改善箇所説明図

リヤドライブシャフトナット

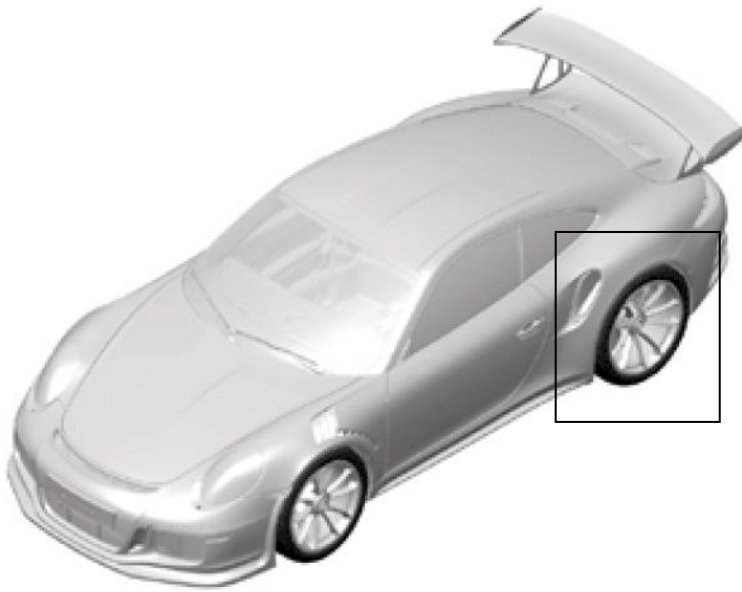
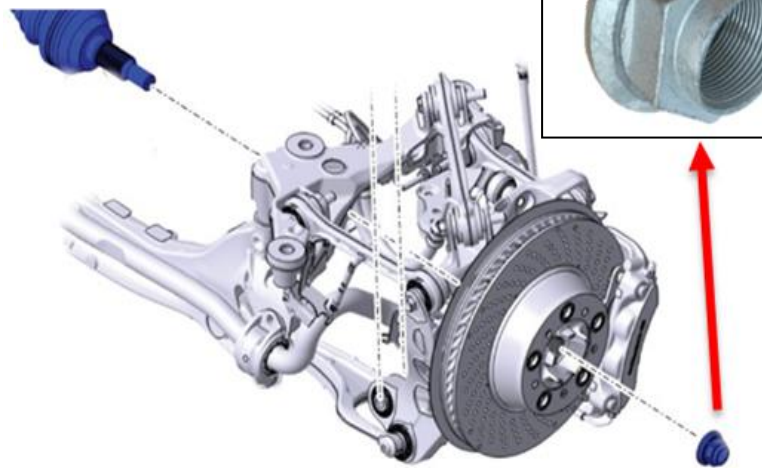
基準不適合発生箇所

リヤドライブシャフトナットにおいて、加工方法が不適切なため、正しいトルクで締め付けられていないものがある。そのため、当該ナットがゆるみ、最悪の場合、ドライブシャフトが破損するおそれがある。

改善措置の内容

全車両、左右リヤドライブシャフトナットを良品に交換し、正しいトルクで締め付ける。
